**Verwaltungsgebäude Obergericht
Florhofgasse 2, Zürich
Planerwahl im selektiven Verfahren
Kurzbericht**

Projekt-Nummer Hochbauamt 13606
Verwaltungsgebäude Obergericht, Florhofgasse 2, Zürich
Gesamtinstandsetzung

10. Mai 2023
Version 1.0

**Verwaltungsgebäude Obergericht
Florhofgasse 2, Zürich
Gesamtinstandsetzung
Planerwahl im selektiven Verfahren
Kurzbericht**

Eingabe 01 Team **Landolf Architekten GmbH, Zürich**

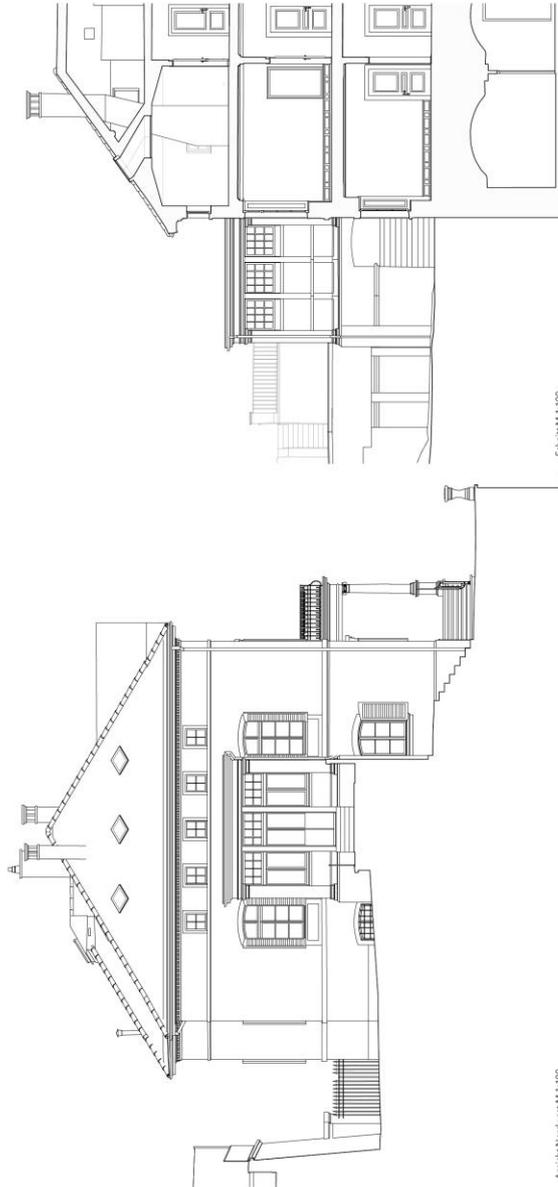
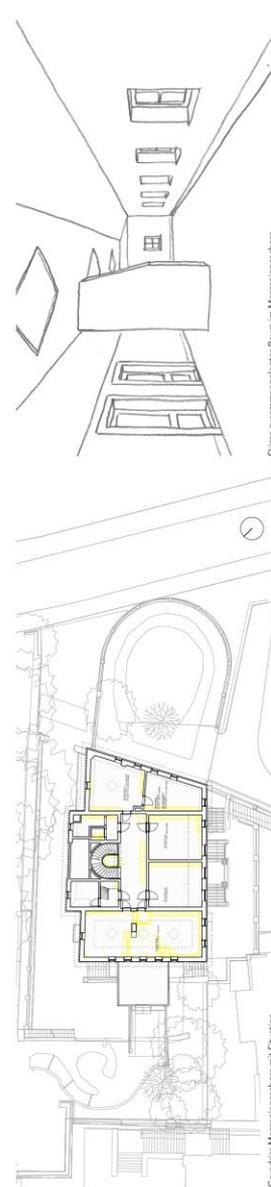
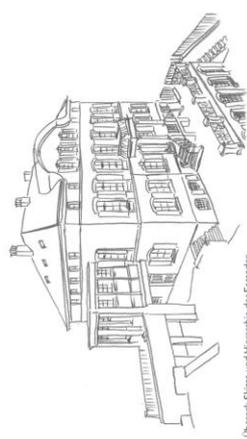
Das im Rahmen der ersten Aufgabenstellung bearbeitete Konzept besteht darin, an der Nordwestfassade die Fenster im Mezzaningeschoss in die ursprüngliche Form zurückzuführen und neu mit zwei weiteren Fenstern zu ergänzen. Auf die Terrasse wird verzichtet, das Geländer und die Pergola werden zurückgebaut. Mit diesen Massnahmen soll auch vermieden werden, dass die Frontfassade konkurrenziert wird. Um den Lichteintrag in die Büros zu verbessern, werden im Dach drei rautenförmige Dachflächenfenster angeordnet. Das Licht wird durch einen Lichtkanal in die darunterliegenden Räume geführt. Zusätzlich wird vorgeschlagen, die Zimmer an der Nordwestfassade zu einem grossen Raum zusammenzulegen, so dass die fünf Fenster zusammen wahrgenommen werden. Der Kamin in der Mitte wird als skulpturales Element belassen. An der Decke des grosszügigen Raumes spannt sich unter drei neuen Oblichtern ein Deckenhimmel in Analogie zum bestehenden Treppenhausoblicht um den Lift. Ein stimmiger und schöner Lösungsansatz, der das Licht am richtigen Ort in den Raum fliessen lässt.

Die detaillierte Auftragsanalyse mit Vergleich zum Referenzprojekt Seilergraben zeigte, dass die beiden Objekte sehr ähnliche Fragestellungen aufweisen. Das Referenzprojekt eignet sich daher gut als Vorbild. Das planerische Vorgehen wurde beschrieben und die Strategie mit dem Erhalt des kulturellen Wertes als übergeordnetes Ziel festgelegt. Konkret bedeutet dies für den Umgang mit dem Bestand, bei den Sondagen Schichten mit Qualität zu finden und wo nötig dann zu ergänzen. Besonderes Augenmerk soll auf die Gebäudetechnik gelegt werden. Die Überhitzung im Sommer und das Heizen im Winter werden dabei speziell thematisiert. Dafür wird analog zum Seilergraben ein Fensterelement mit kombiniertem Heiz-/Kühlgerät vorgeschlagen. In diesem Zusammenhang soll hier ergänzend ein möglicher Dämmputz geprüft werden.

Das Gremium bewertete das Konzept mit den Rautenfenstern als interessanten, möglichen Vorschlag. Dass der optische Dacheingriff dabei minimal bleibt, wird für gut befunden. Die daraus resultierende, vorgeschlagene Zusammenlegung der Räume müsste nutzungstechnisch geprüft werden, da seitens Nutzerschaft keine Grossraumbüros angestrebt werden. Die Aufgabenanalyse wurde sorgfältig und gut nachvollziehbar anhand des Referenzprojektes erarbeitet. Die Beschreibung und die Definierung der zu erwartenden Arbeiten während der Zustandsanalyse sind plausibel. Die gesamte Eingabe und die Lösung der Aufgaben werden vom Gremium positiv gewertet.

Eingabe 03 Team **EDELMAUN KRELL**, Dipl. Architekten ETH SIA, Zürich

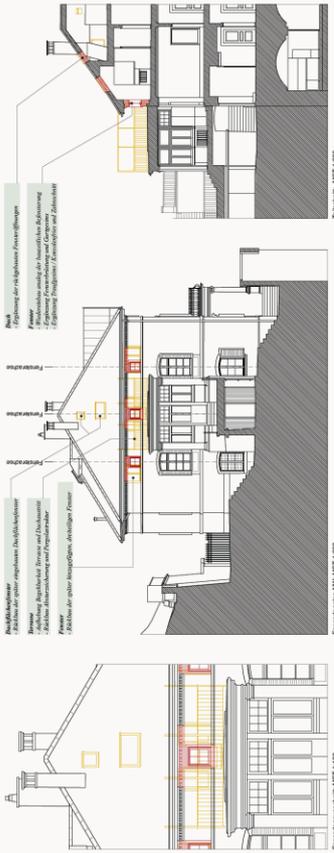
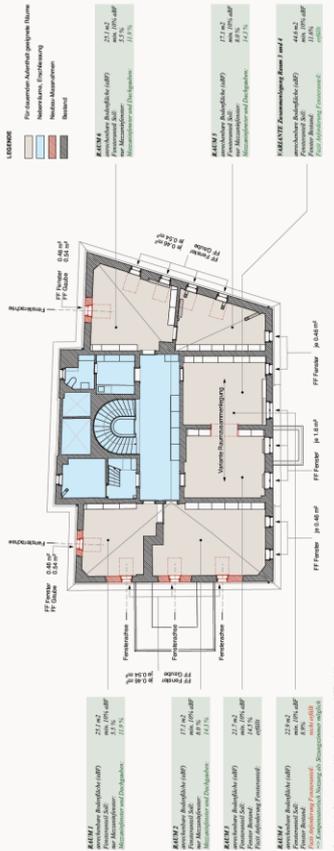
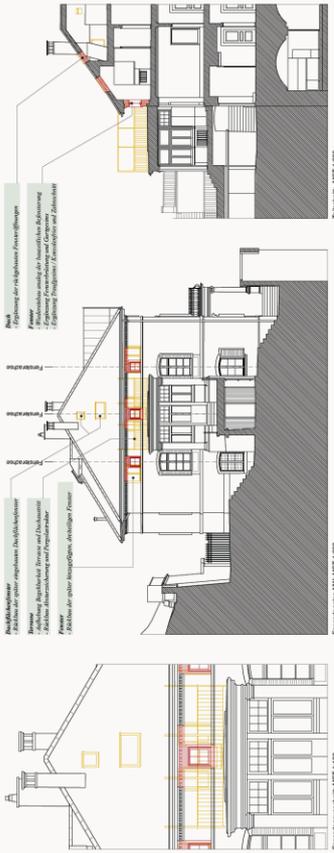
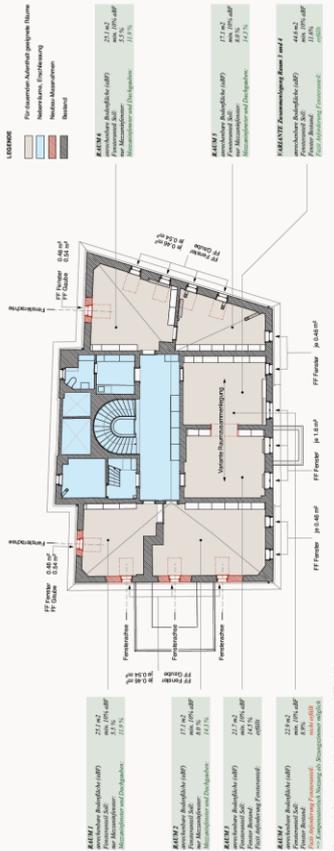
Als Übergang zur eigentlichen Aufgabenstellung 1 ziehen sie aus ihren aufgeführten Schwerpunktthemen, die im Rahmen einer Gesamtinstandsetzung analysiert werden, das Fenster heraus. Zu diesem verfügen sie, wie sie erläutern, im Büro über einen grosse Expertise, da es auch zu diesem Punkt nicht nur eine Lösung für alles gibt. Die Umgestaltung der Fenster des Mezzaningeschosses lasse sich aus den historischen Bestandesfassaden problemlos ableiten. Vielmehr sind aus ihrer Sicht die dahinterliegenden Raumnutzungen und deren künftiger Tageslichtbedarf als erstes zu klären, denn die historisch abgeleiteten Flächen allein reichen dafür deutlich nicht. Mit zwei beispielhaft herausgearbeiteten Varianten von Dachgauben, die sich auf der Achse der aus der Analyse hervorgegangenen drei Mezzanin Fenster auf der Nordwestfassade befinden, lassen sich die Tageslichtanforderungen mehrheitlich erfüllen. Die akribische Auseinandersetzung wird positiv gewürdigt und die Haltung, den Ansatz zuerst im Umgang mit der Nutzung zu suchen, ist sehr interessant, könnte aber für den Prozess mit den Benutzern zu aufwendig sein. Die zugunsten von ausreichendem Tageslicht vorgeschlagenen drei Gauben vermögen leider weder aussen noch im Innenraum zu überzeugen.

Die Architekten bringen neben ihrer spürbaren, grossen Freude an historischen Objekten, die sich auch in der professionellen Herangehensweise an die gestellten Aufgaben, der fundierten Präsentation und den schönen Referenzen zeigt, zum Ausdruck, dass sie hier vor neuen baulichen Eingriffen im Dach eine Auseinandersetzung mit der Nutzung bevorzugen. Während das Beurteilungsgremium diese Herangehensweise positiv zur Kenntnis nahm, vermochte das Resultat der Analyse zur Befensterung im Mezzanin nicht richtig zu gefallen.

Eingabe 04 Team **Co. Architekten AG, Bern**

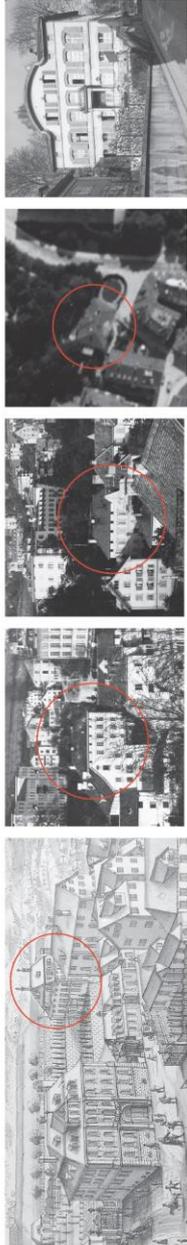
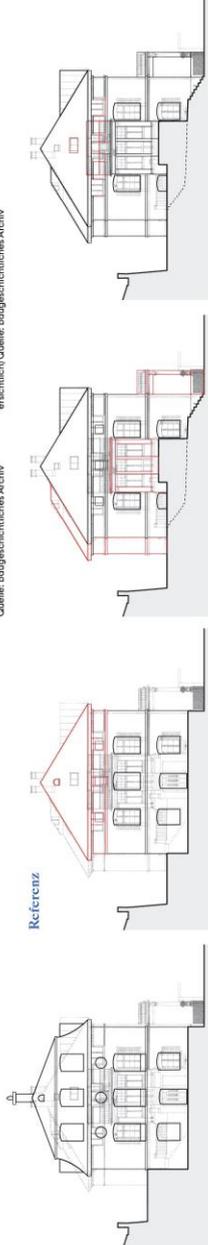
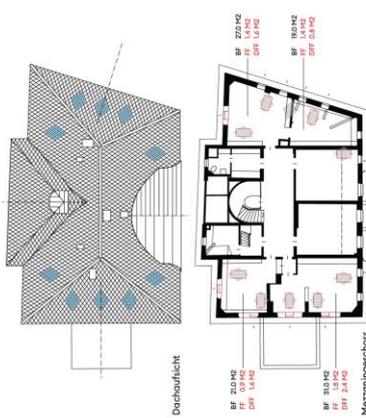
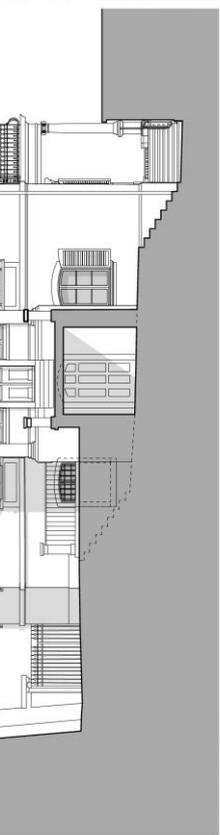
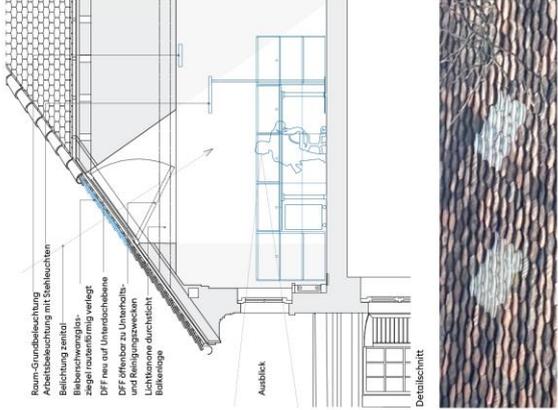
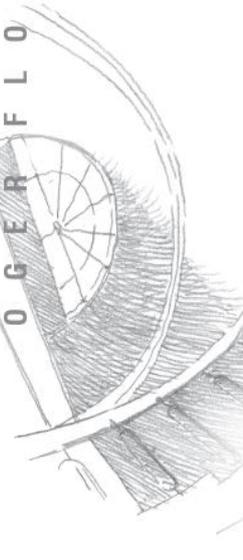
Die Planer setzten bei der Aufgabenbearbeitung nach ausführlicher Analyse auf die Rückführung der Fenster im Mezzaningeschoss und den Rückbau der Terrasse. So werden die Fenster auf den Zustand von 1846 zurückgeführt und der Terrassenausgang sowie das Geländer mit der Pergola zurückgebaut. Die durch die Verkleinerung der Fenster zusätzlich benötigte Belichtung der Büros wird über Dachoblichter gewährleistet. Geplant sind für die ausreichende zenitale Belichtung der Arbeitsplätze Glasziegel in rautenförmiger Anordnung, mit darunterliegendem, offenbarem Dachflächenfenster. Die Dachsilhouette kann so gewahrt werden und die Eindeckung mit Biberschwanzziegeln wird minimal beeinträchtigt.

Die Aufgabenanalyse wurde anhand des gut vergleichbaren Referenzprojektes AmRhynHus in Luzern stringent aufgezeigt und bebildert. So ergeben sich bei der Florhofgasse 2 zum Referenzprojekt sehr ähnliche Fragestellungen wie zum Beispiel die Oberflächenbehandlung, hindernisfreies Bauen oder die Thematik der energetischen Ertüchtigung. Die EDV-Erschliessung wurde als besondere Herausforderung erkannt. In Form einer Auslegeordnung wurde das Vorgehen der Zustandsanalyse des heutigen Objektes und das notwendige «Wissen um das Original» gut übersichtlich dargestellt und die einzelnen Arbeiten benannt. Die einzelnen Schritte werden weiter in einen zeitlichen Ablauf gesetzt, der bis zum Vorprojekt führt.

Zur Freiraumgestaltung wurden leider bisher weder Gedanken gemacht noch eine Haltung definiert.

Das Beurteilungsgremium ist der Ansicht, dass die zwei gestellten Aufgaben insgesamt sehr breit, tief und damit vollständig bearbeitet wurden. Die Auseinandersetzung mit dem

Gebäude und dessen geschichtlichem Hintergrund hat vertieft stattgefunden. Die Lösung der Aufgabenstellung mit dem Einsatz von Glasziegeln erscheint dem Beurteilungsgremium als angemessen. Es ist zu klären, wie die Innenansicht gelöst wird. Die Rückführung der Terrasse auf ein Dach wird als positiv gewertet. Die Arbeiten und das Vorgehen der Zustandsanalyse sind gut dargestellt und einfach nachvollziehbar. Die zu erwartenden Arbeiten mit den zu behandelnden Themenfeldern sind benannt. Die Eingabe sowie die Bearbeitung der gestellten Aufgaben sind schlüssig, vollständig und realistisch und eine Weiterbearbeitung auf dieser Basis erscheint dem Beurteilungsgremium zielführend.
